OFICIO ELECTRÓNICO

ORD. N° : 72
ANT. : PROYECTO DE DISEÑO DE PAVIMENTACIÓN PARTICIPATIVA DE CALLE 4 NORTE, ENTRE CALLE 4 ORIENTE Y CALLE NUEVA, CALAMA.
MAT. : ENVÍA OBSERVACIONES A PROYECTO DE DISEÑO DE PAVIMENTACIÓN PARTICIPATIVA DE CALLE 4 NORTE, ENTRE CALLE 4 ORIENTE Y CALLE NUEVA, CALAMA.
ADJ. : No Hay

Antofagasta, 09 enero 2026

4.1.Situación Actual

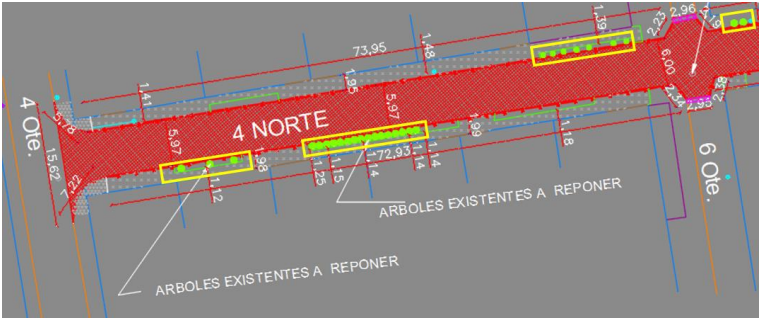
4.1.1. Indicar dispositivos de rodado existentes

4.2.Demolición

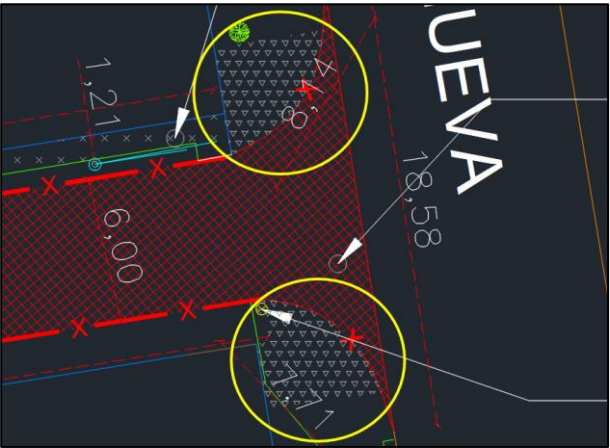
4.2.1. Indicar dispositivos de rodado existentes a conservar.

4.2.2. Según lo visto en terreno, el encuentro existente está materializado como acera y no como calzada, corregir achurado.

4.2.3. Se indica "árboles a reponer" entendiéndose que quedarán en el mismo lugar, pero en PPTO indica "Árboles a trasladar", es decir que serán reubicados. Aclarar donde se reubicarán.

4.3.Diseño Geométrico

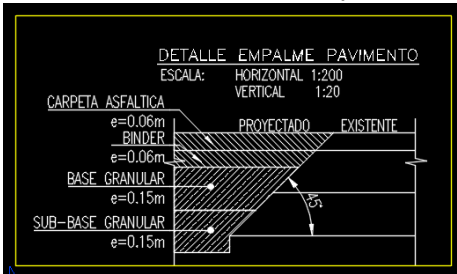
4.3.1. Indicar línea de solera rebajada en accesos vehiculares y dispositivos de rodado.

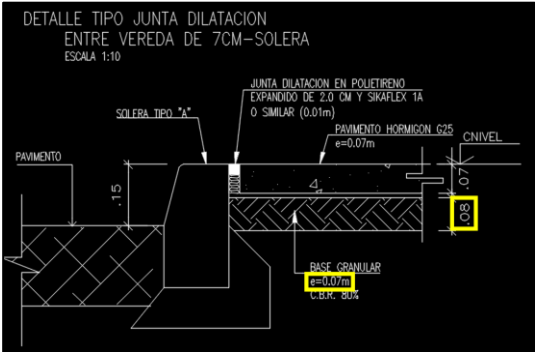
- 4.3.2. Aclarar si los arboles permanecerán en el mismo lugar o serán reubicados. Lo que debe primar es garantizar la accesibilidad universal.
- 4.3.3. Corregir detalle, paquete estructural no corresponde a la clasificación de la vía.

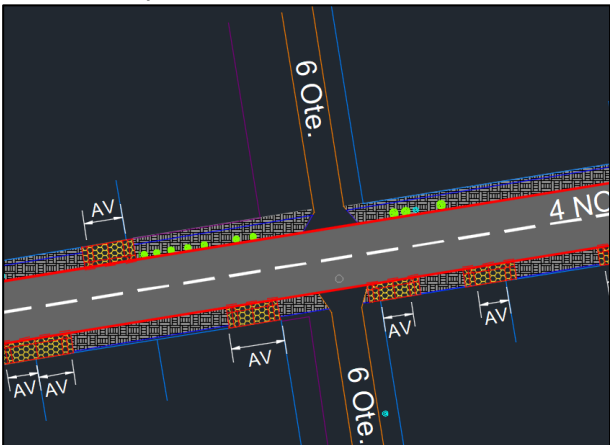
- 4.3.4. Corregir detalle

4.5.Perfil transversal

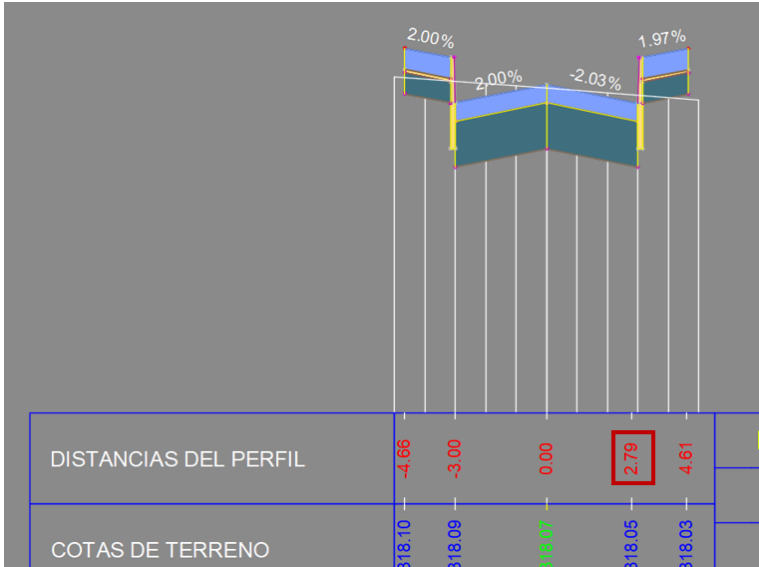
- 4.5.1. Corregir Km=0.10

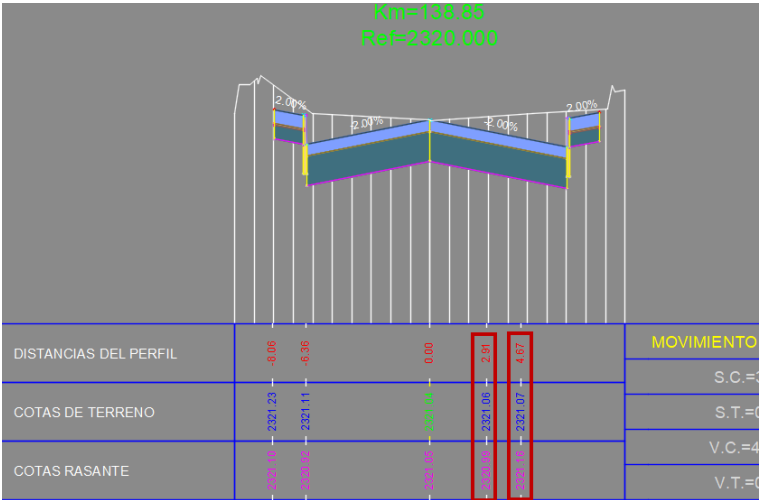
- 4.5.2. La proporción entre escala horizontal y vertical está correcta, mas no corresponde a 1:200 y 1:20. Según se verifica la escala aparentemente es 1:10 y 1:1, aquello es relevante a la hora de verificar midiendo el plano.
- 4.5.3. Aclarar que indican las cotas señaladas
